**AVIS RELATIF À LA PROTECTION
CONTRE LES EVENTUELS EFFETS NOCIFS ET NUISANCES
PROVOQUÉS PAR LES RAYONNEMENTS NON IONISANTS
GÉNÉRÉS PAR DES ANTENNES ÉMETTRICES STATIONNAIRES**

Commune : CHIMAY - Exploitant : TELENET GROUP

Référence exploitant : HT1657D

Rapport n° 3433 / 2024

Figure 2 : Vue en plan des installations d'antennes dans un rayon de 300 mètres autour de l'installation faisant l'objet de la demande d'avis

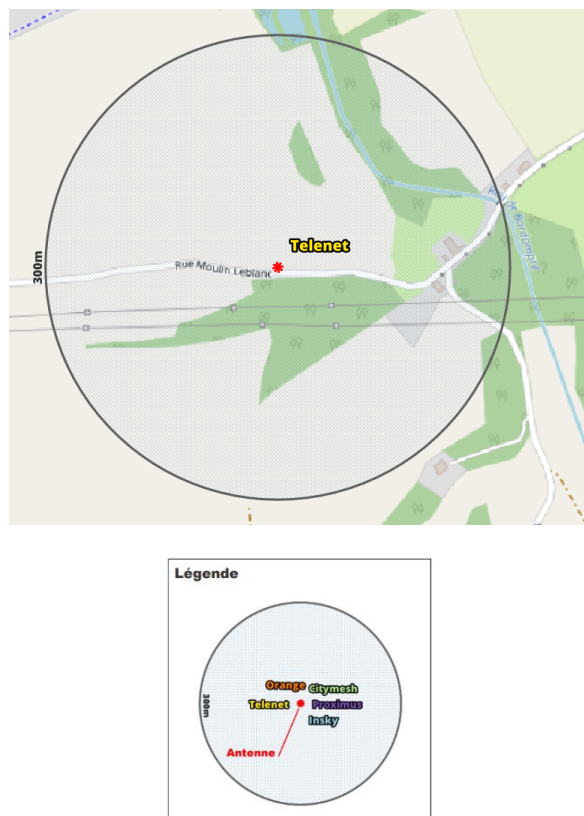
Le plan en projection verticale de la figure 2 indique la localisation des installations d'antennes émettrices stationnaires visées par le décret et situées dans un rayon de 300 mètres autour de l'installation référencée dans le paragraphe 2 et localisée au centre du cercle. Les données de localisation de ces antennes et les avis correspondant sont accessibles via le cadastre en ligne des antennes émettrices stationnaires⁸. Les installations prises en compte dans l'évaluation du respect de la limite cumulative sont les installations d'antennes émettrices déclarées en service par l'exploitant à la date du présent avis, à l'exception de l'installation référencée dans le paragraphe 2 et éventuellement d'autres installations ayant fait l'objet d'une demande d'avis à la même date et qui sont situées à l'intérieur de la zone de 300 mètres de rayon.

- il y a au plus 4 installations d'antennes émettrices stationnaires présentes dans la zone d'évaluation de 300 mètres de rayon représentée dans la figure 2, y inclus l'installation référencée dans le paragraphe 2 : la limite cumulative définie à l'article 4, §2 du décret est nécessairement respectée dans les lieux de séjour à l'intérieur de la zone d'évaluation de 300 mètres de rayon ;

Compte tenu des considérations ci-dessus, il apparaît que l'intensité du rayonnement électromagnétique généré, dans les lieux de séjour situés dans un rayon de 300 mètres autour de l'installation référencée dans le paragraphe 2, par l'ensemble des antennes émettrices stationnaires de l'ensemble des exploitants du même site d'antennes émettrices stationnaires respecte la limite fixée à l'article 4, § 2 du décret.
